7.12修订

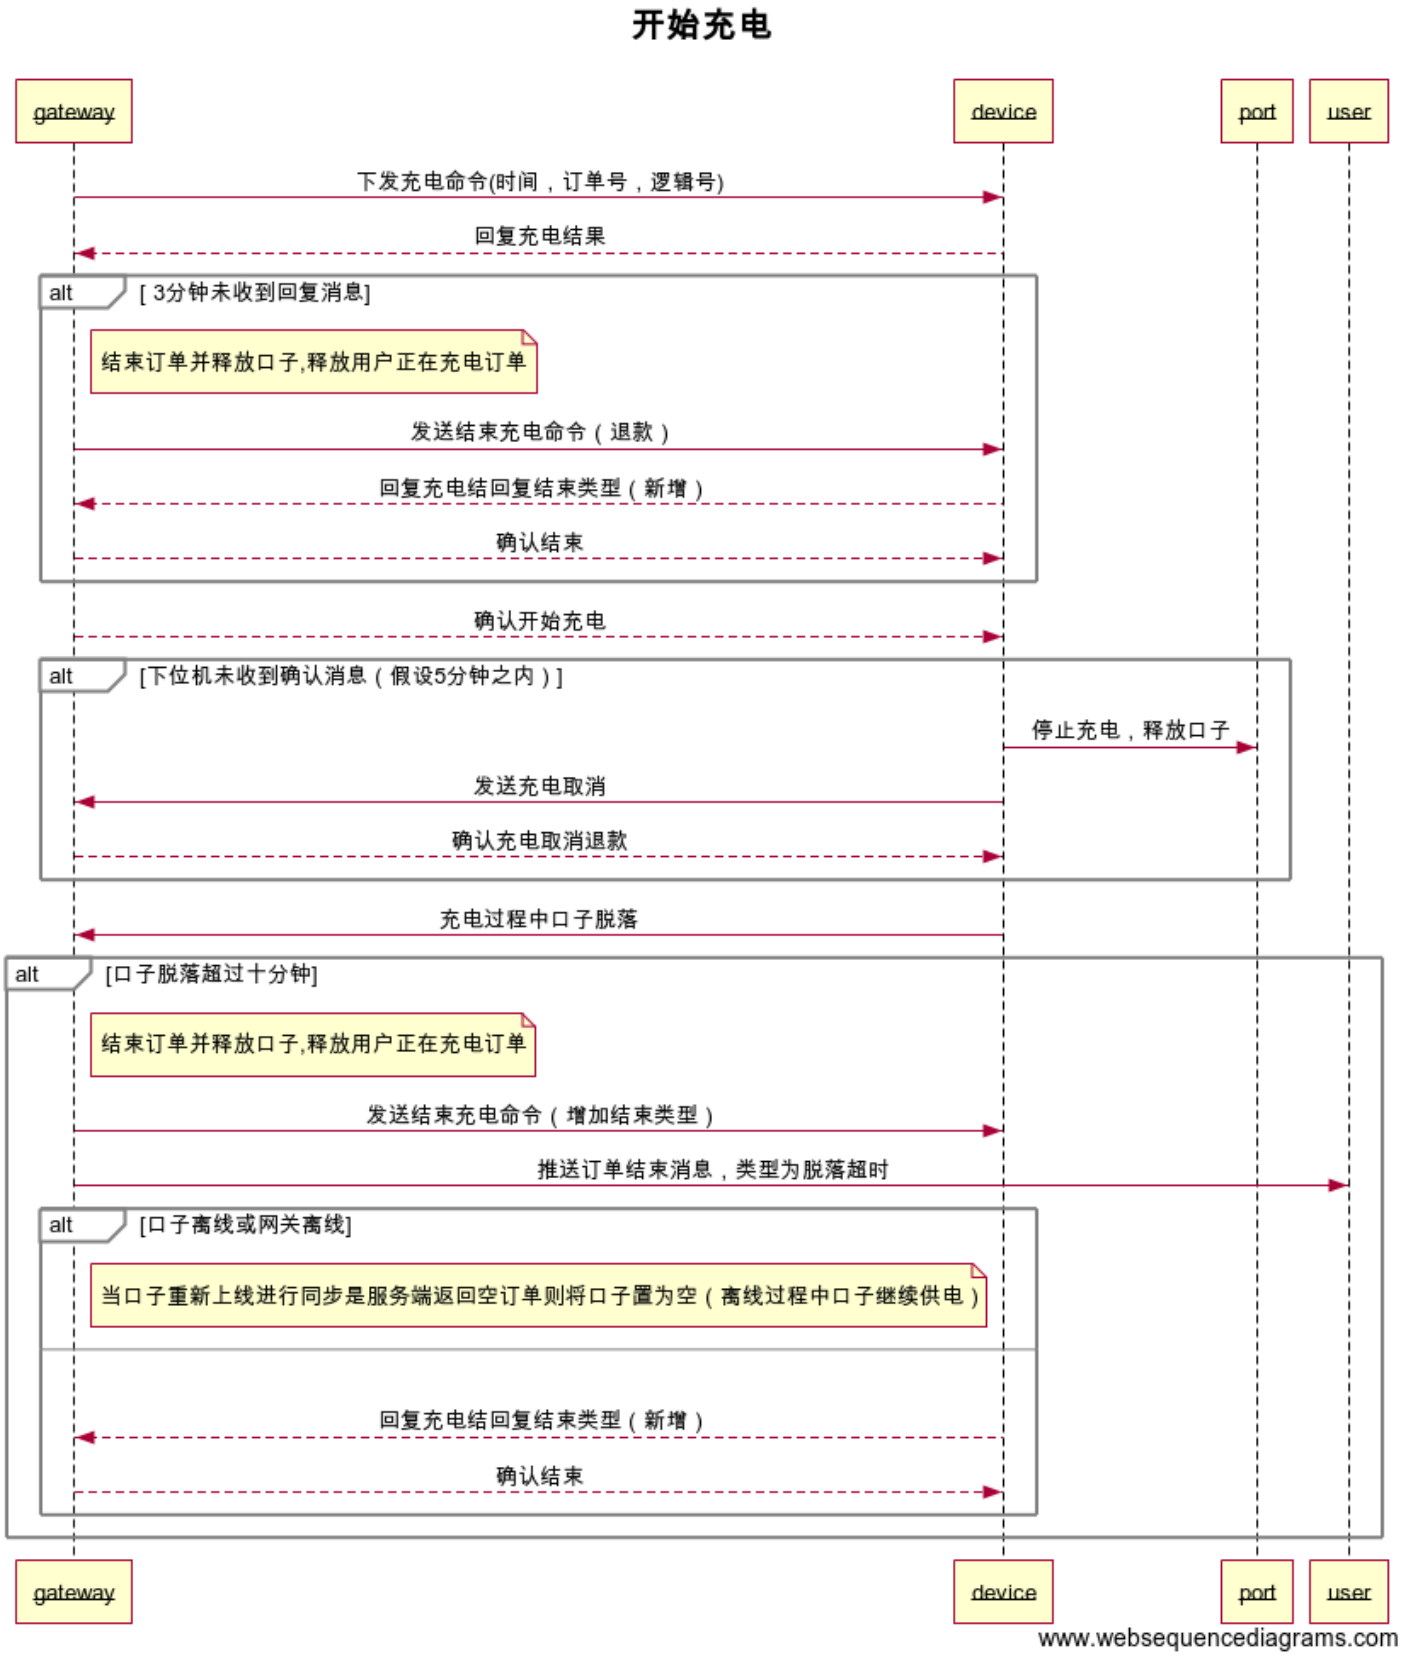
- 口子从离线状态转为非离线状态之前需要先进行订单的同步（**网关离线则口子状态被视为离线**）
- 下位机需要判断服务器是否确认订单已开始充电，若没有应及时停止口子供电，进入订单取消。
- 服务器下发结束充电的命令需要添加一项新数据（结束方式）

1. 为口子同步订单修改协议中的同步口子命令
2. 修改协议中的结束充电命令，增加结束方式

3. 由于粘包导致的更换口子问题是否解决?
4. 口子上报状态一直为离线的错误，注意上报状态应当是在状态改变事件发生时。
